JICA 環境社会配慮助言委員会 第 130 回全体会合

2021 年 11 月 5 日(金) 14:00～17:00

議事次第

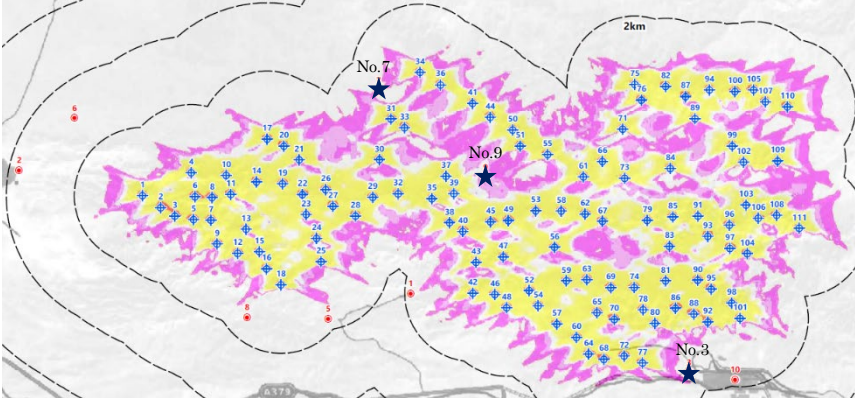
確認済み事項	追加確認事項
5) シャドーフリッカー - 地形、衛星画像、事業地付近を利用している地域住民からの聞き取りによりシャドーフリッカーの影響を受ける可能性のある 10 地点を特定し、モデリングにより影響評価が実施された。  - 図中、ピンクで示された範囲にある★3 点は以下のとおり IFC の EHS ガイドラインに示された基準 (30h/year、0.5h/day) を超える。ただし、評価においてシャドーフリッカー発生に影響する要素 (天候、植栽や建物の存在、タービンのシャットダウンモード時、風速等) は考慮されていないワーストケースシナリオであり、実際の影響は評価結果より低減する見込み (下記天候の事例参照)。 ➢ No.3 Besapan: 日最大 0.61h・年合計 (ワーストケース) 18.3h ➢ No.7 Farm-Residential: 日最大 0.52h・年合計 (ワーストケース) 41.9h ➢ No.9 Residential and agricultural: 日最大 0.94h・年合計 (ワーストケース) 57.3h - 日中平均して 66.5% の日照時間であるという天候の要素を加味すると、No.9 以外は EHS ガイドライン値の年間基準未達となる。 ➢ No.3 Besapan: 年合計 (ワーストケース) 18.3h→ (日照時間加味) 12.1h ➢ No.7 Farm-Residential: 年合計 (ワーストケース) 41.9h→ (日照時間加味) 27.86h ➢ No.9 Residential and agricultural: 年合計 (ワーストケース) 57.3h→ (日照時間加味) 38.1h - 以下の対策により、IFC EHS ガイドライン値未達となる見込み。 ➢ シャドーフリッカーによる影響は地域住民に説明され、建物に影響を与える WTG にはシャドーフリッカーモジュールを装着し、特定の日にちと時間にはシャットダウンする。 ➢ その他、影響を受ける可能性のある建物には、植栽、ブラインド、カーテンを必要に応じて設置する。	5) シャドーフリッカー - 評価に含まれていない建物が 2 箇所あるため、評価に含まなかった理由および影響の有無を確認する。 - 被影響建築物等と影響評価地点の位置関係を把握し、適切な評価がなされていることを確認すること。【助言 1】

(↓線形変更の生じたグジャラート州バドーダラ市、バドーダラ駅周辺)

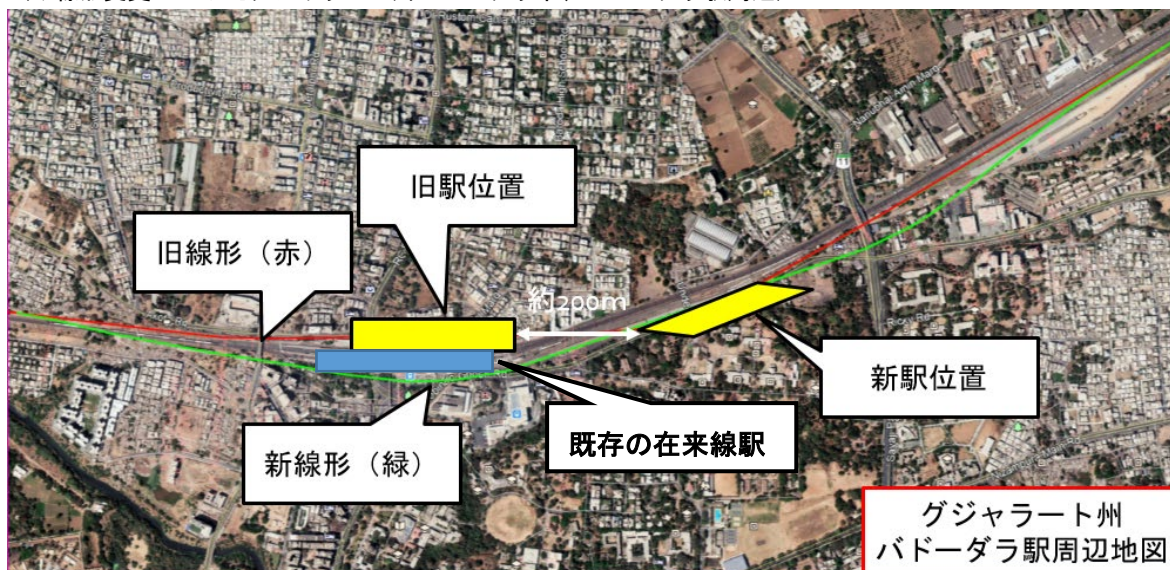
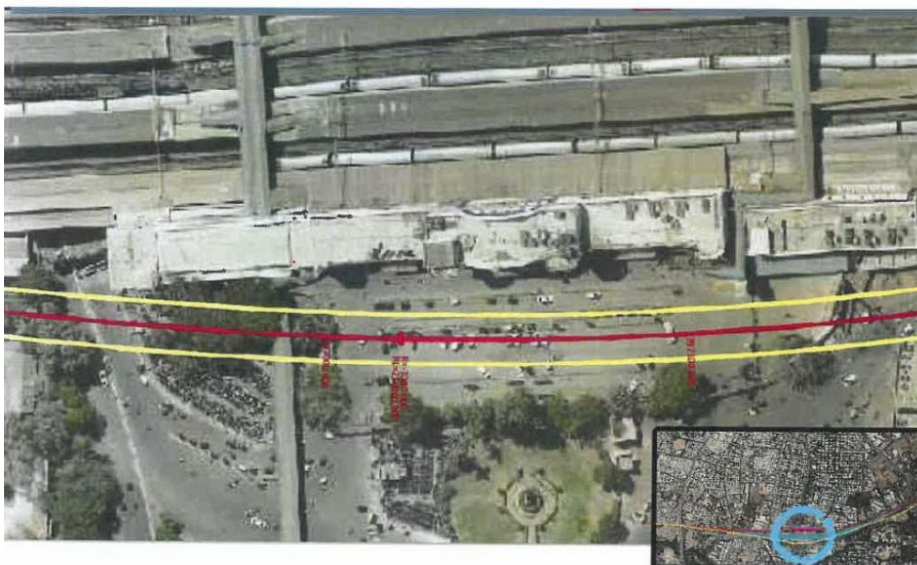
① バドーダラ駅： （↓線形変更内容） 当初、既存の在来線駅の西側に隣接して新設予定であったバドーダラ駅を、北東側に約 200m 移動。それに伴い周辺の線形も約 3.5 km の区間にわたって東側に線形変更することとなった。これに伴い、元の線形上に居た移転対象住民は 151 世帯であったが、新線形上には 206 世帯が存在したため、線形変更が生じた区間における移転世帯数が 55 世帯増えることとなった。 （↓変更理由） ・ 案件形成段階では、在来線との接続性を考慮して駅位置が検討された。そのため、在来線と高速鉄道線形の交差部分は、在来線の線路を移設したうえで、40m スパンの高架橋で建設予定であった。しかし協議を進める中で、在来線の線路の移設は在来線の運行に支障をきたすとして、管轄するインド国鉄の許可が下りず、移設は不可と結論付けられたため、交差部分に関しては 220m の長大スパン橋梁を建設して在来線と交差させる計画となった。長大スパン橋梁の建設に用いる 130m 超のクレーン使用のためには、航空局（Airport Authority of India : AAI）からの空域使用許可が必要なため、実施機関と航空局で調整が進められることとなった。 ・ しかし、事業実施段階に入ってから調整が難航し、許可が得られなかったため、インド国鉄と実施機関が再協議し、インド国鉄側がバドーダラ駅の側線ホームを取り壊してそこに新設駅を建設する新線形が検討された。なお、新線形の方が、工事中に在来線駅の運営を妨げにくく、また当初線形と比べて工事が容易となるため、工費・工期も短縮可能となることが考えられる。 ② タネ駅： （↓変更内容） プラットホーム位置に変更はないが、その他駅構造物の位置を南に約 260m ずらし、駅面積も 7.41ha 削減した。これに伴い、移転世帯数が 2 世帯増加した。 （↓変更理由） 周囲にあるマングローブ林・保護林への影響を可能な限り低減すべく、森林エリアを避けた南側に駅エリアの比重を移したものの。

調査対象事業スコープ位置図(修正・追加)

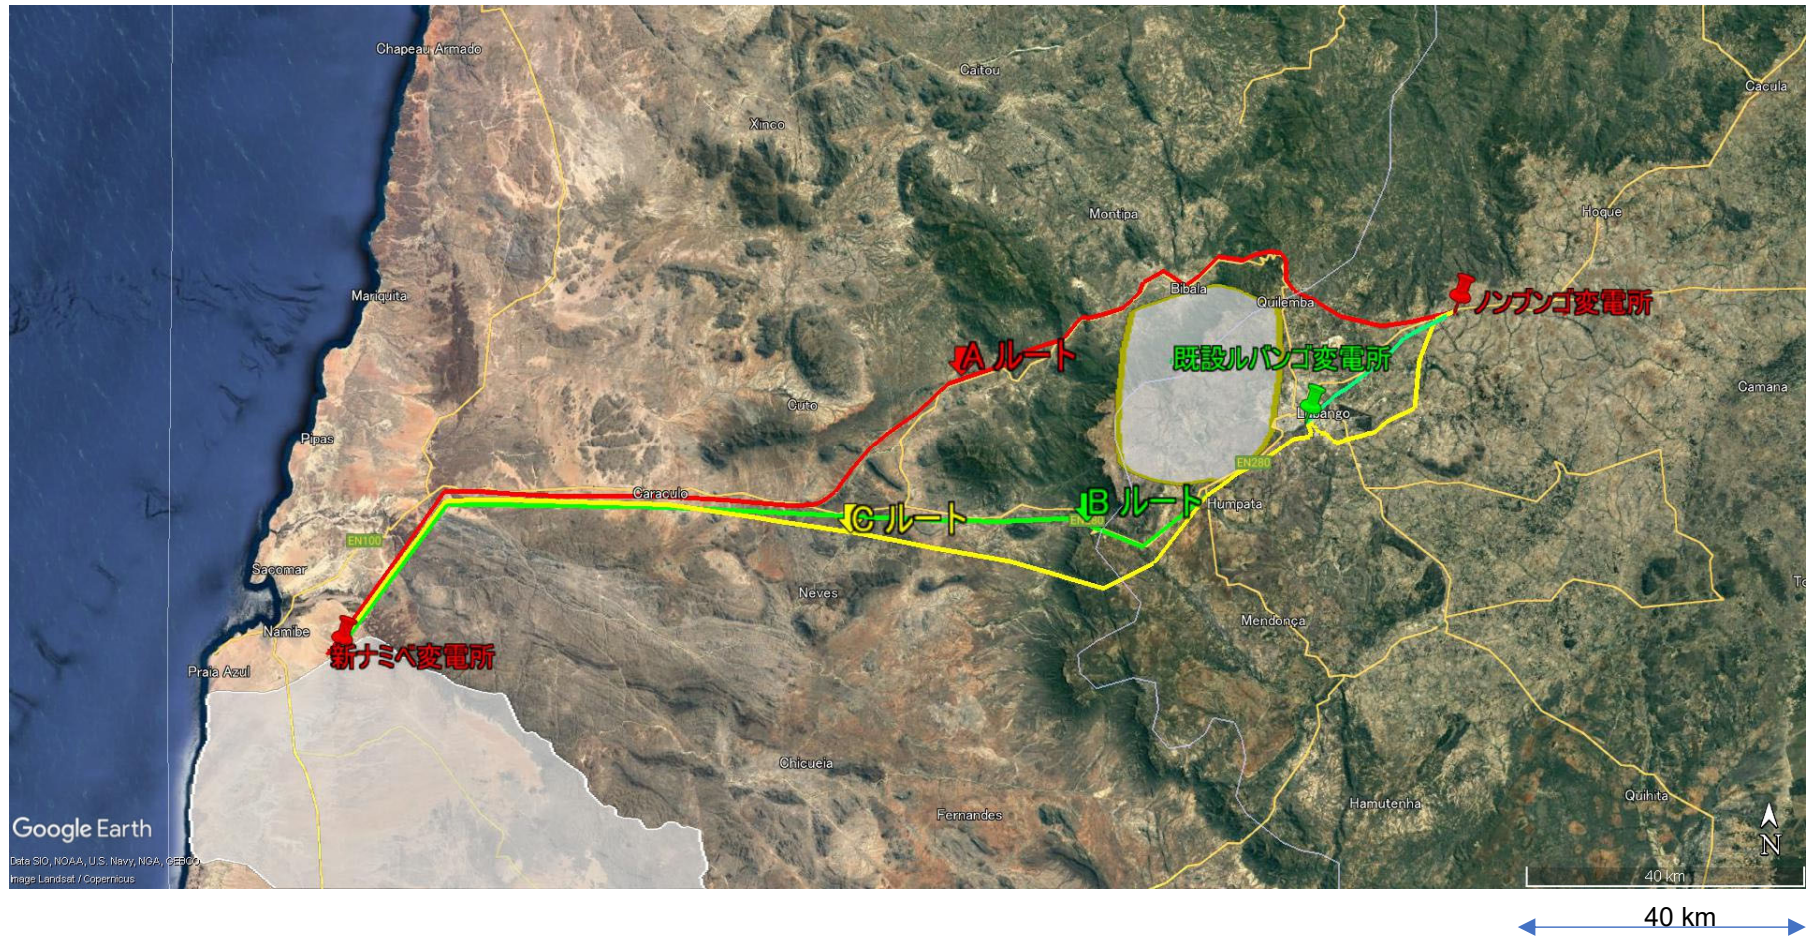
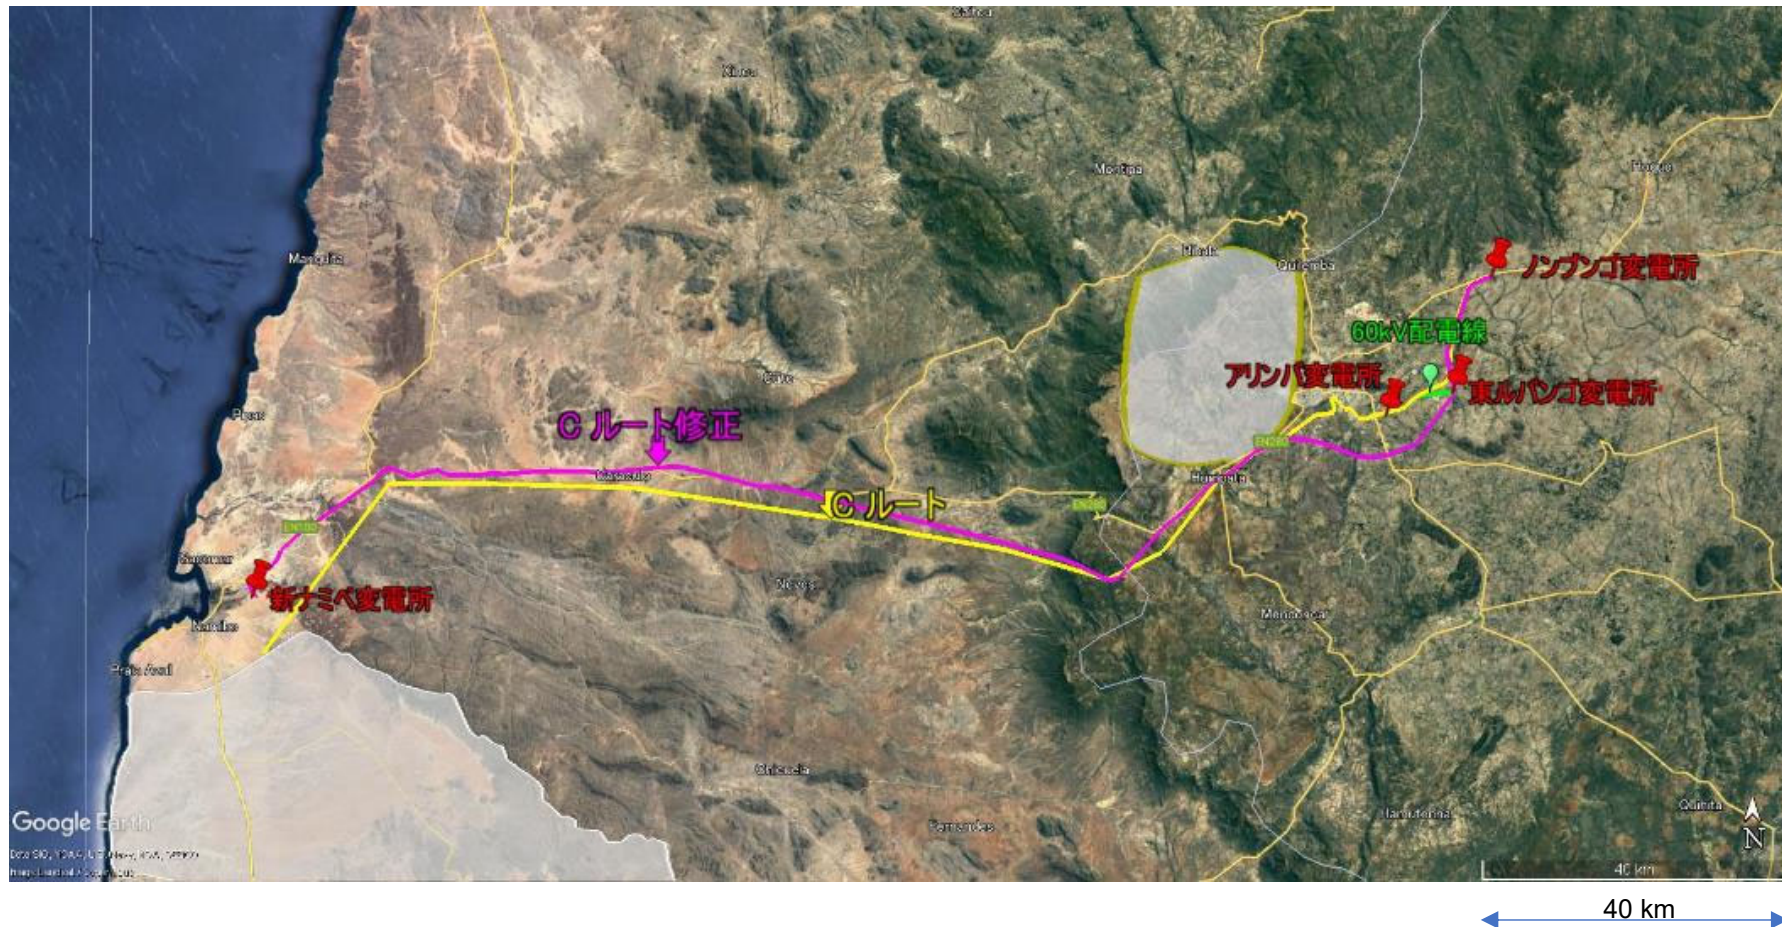
- 郊外に新変電所(東ルバンゴ変電所)を建設する計画に変更したことから、送電ルートは住宅過密地域に位置する既設ルバンゴ変電所近傍を通過するのではなく、新変電所を経由させる。
- 結果として、人口密集地、景観景勝地(キリストの丘)を回避できるルートへ修正。
- 2021年8月～9月に現場踏査を行い、ルート修正があったもののスコピングWGで検討したスコープから大きく乖離しないものであることを確認した。
